大洗研究所廃棄物管理事業変更許可申請の概要

令和4年 6月 6日

国立研究開発法人日本原子力研究開発機構

環境保全部

③ 化学処理装置等の使用の停止(3/5)

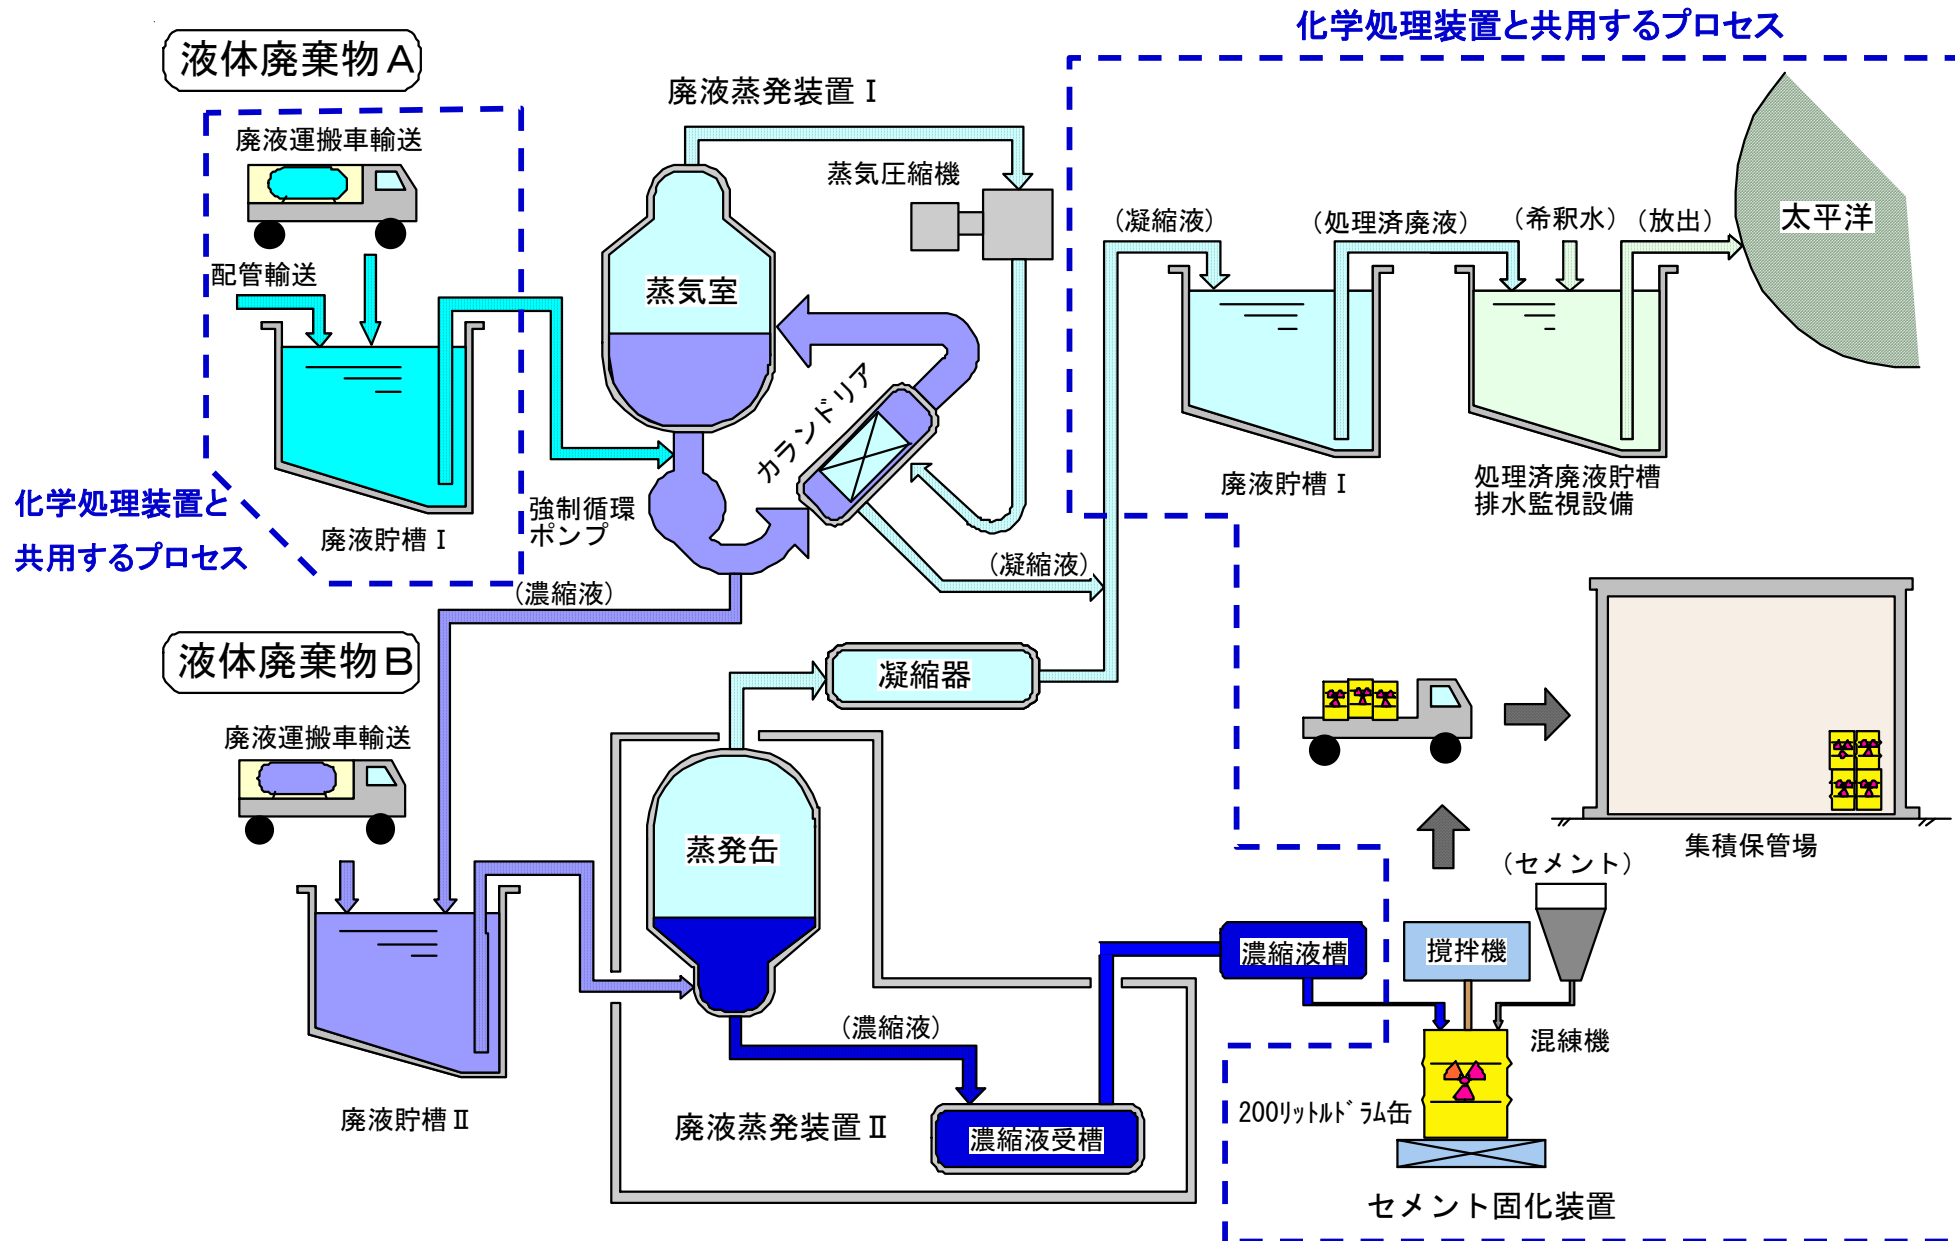
液体廃棄物Aは、廃液蒸発装置 I にて処理する

使用の停止に係るプロセス セメント固化装置

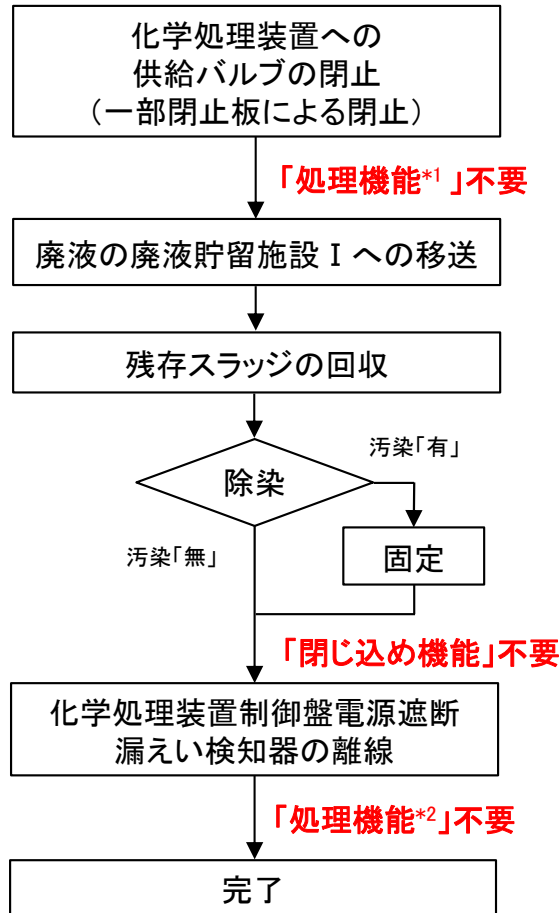
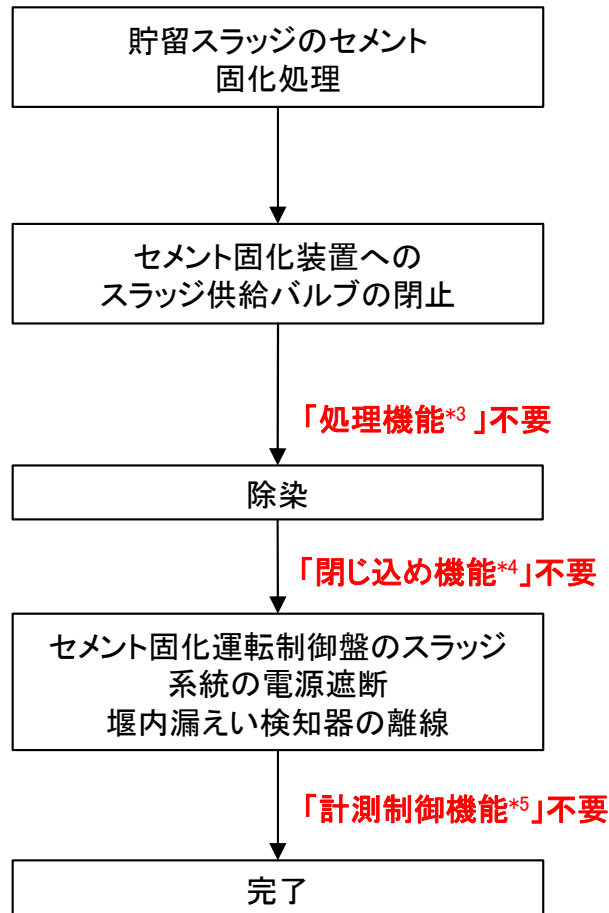
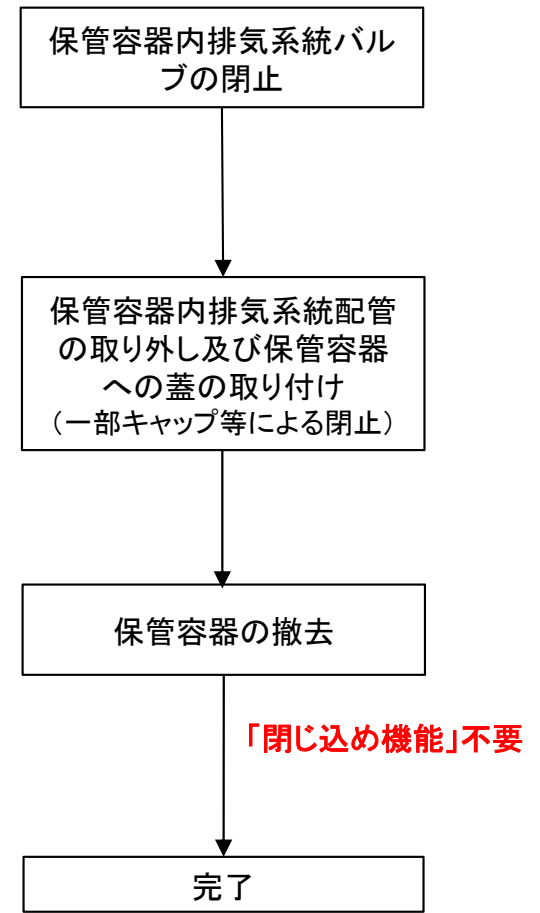
- * 1: 化学処理装置の液位及び流量測定及び漏えい検知を除く
- * 2: 化学処理装置の液位及び流量測定及び漏えい検知
- * 3: セメント固化装置の処理機能のうち、「凍結再融解槽」、「スラッジ槽」及び「堰」
- * 4: セメント固化装置のうち「凍結再融解槽」、「スラッジ槽」及び「スラッジ槽(サンプリングボックス)」
- * 5: セメント固化装置計測設備のうち、「スラッジ槽液位」及び「堰内漏えい検知」(液位の監視及び記録)

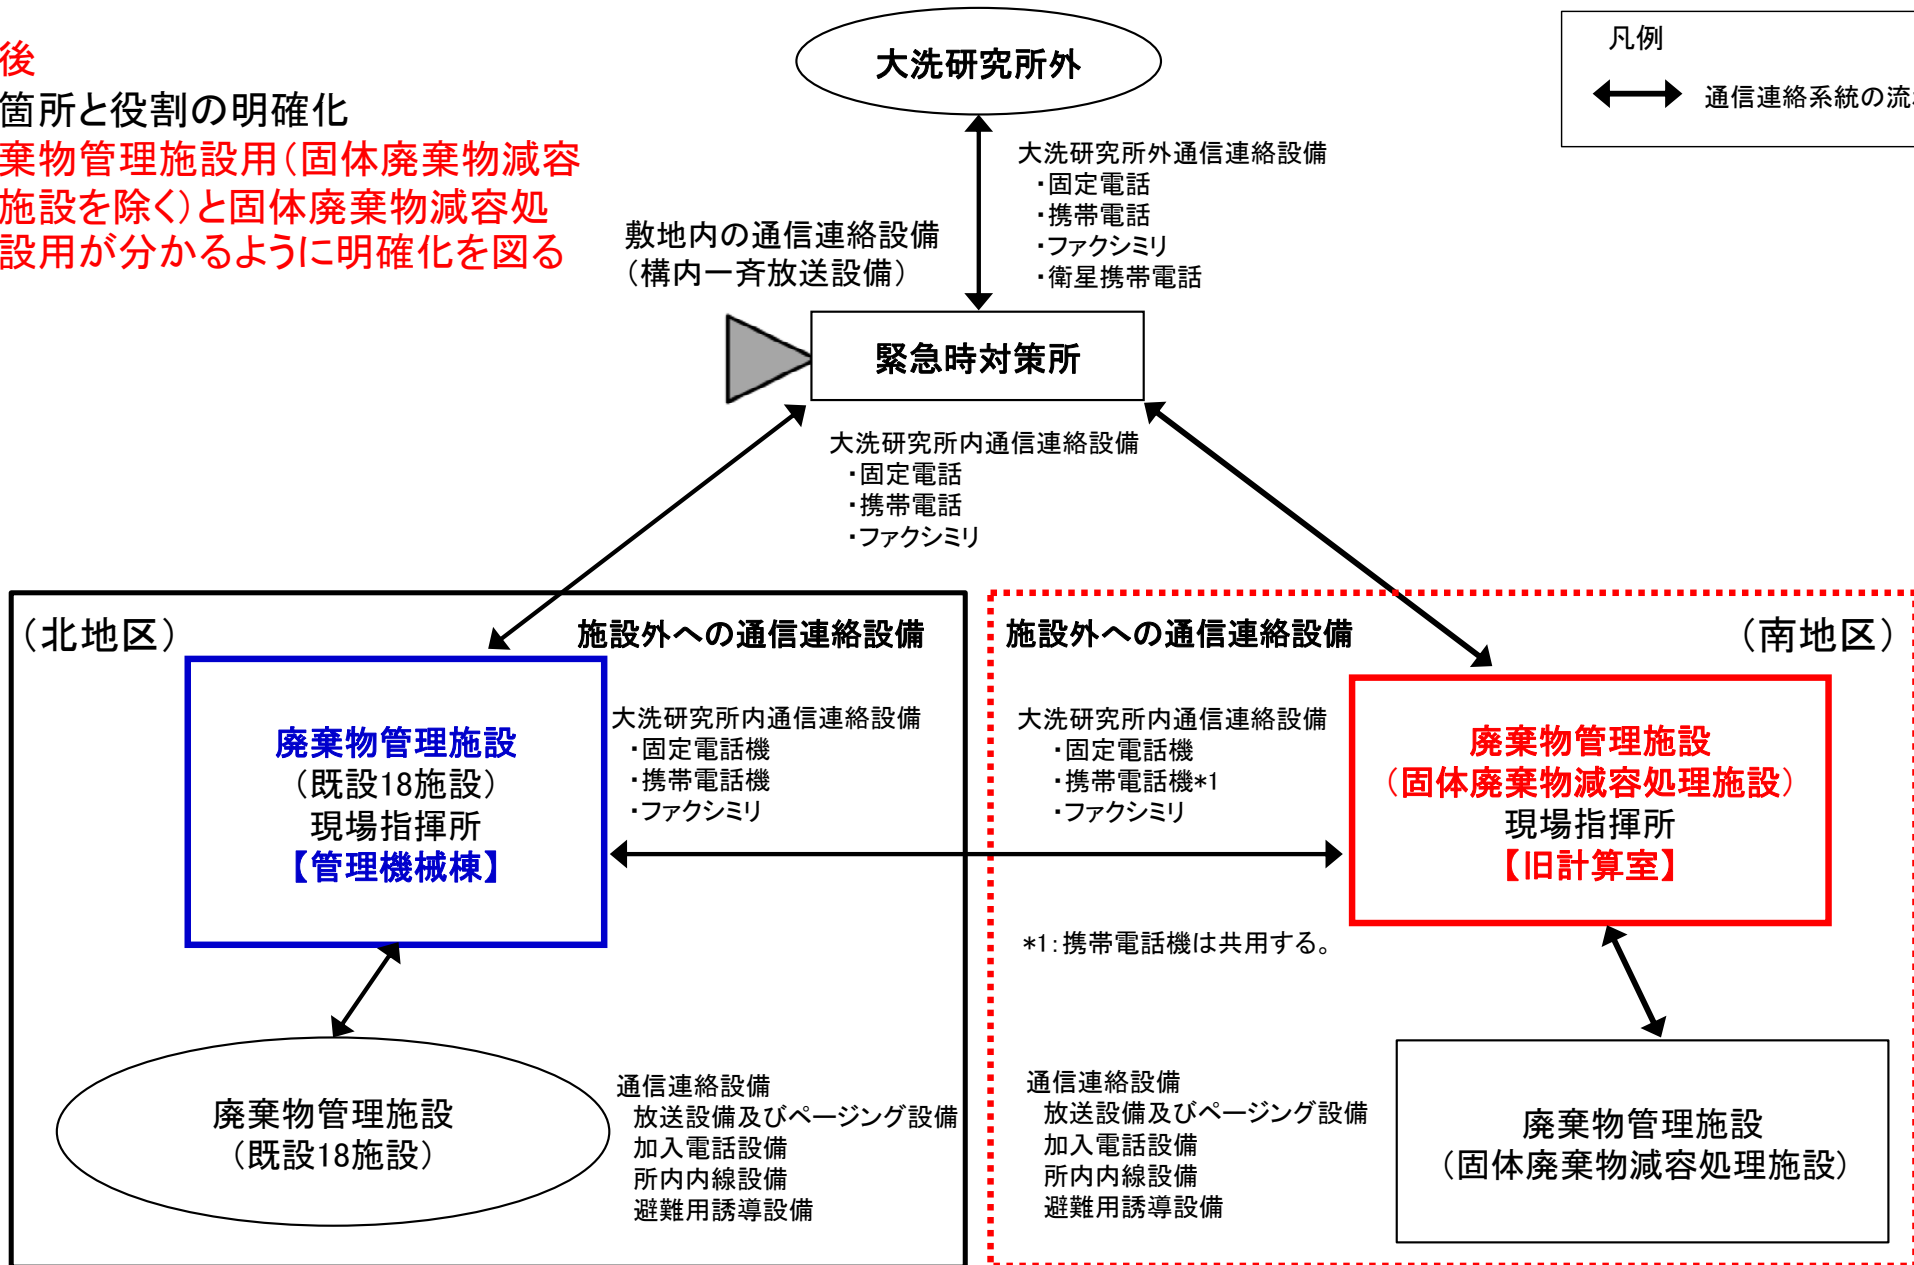
廃棄物管理施設には、廃棄物管理施設内外の必要箇所に通報又は連絡を行うための多様な通信連絡設備を設ける。

本設備は、**廃棄物管理施設用(固体廃棄物減容処理施設を除く)**及び**固体廃棄物減容処理施設用の施設外への通信連絡設備**を備えた設計とする。

(1) 廃棄物管理事故・トラブルが発生した際に、事業所外へ迅速な通信連絡ができるようにするために、**廃棄物管理施設用(固体廃棄物減容処理施設を除く)**と**固体廃棄物減容処理施設用の施設外への通信連絡設備**を設けることを明記する。

変更後
設置箇所と役割の明確化
 ⇒ 廃棄物管理施設用(固体廃棄物減容処理施設を除く)と固体廃棄物減容処理施設用が分かるように明確化を図る
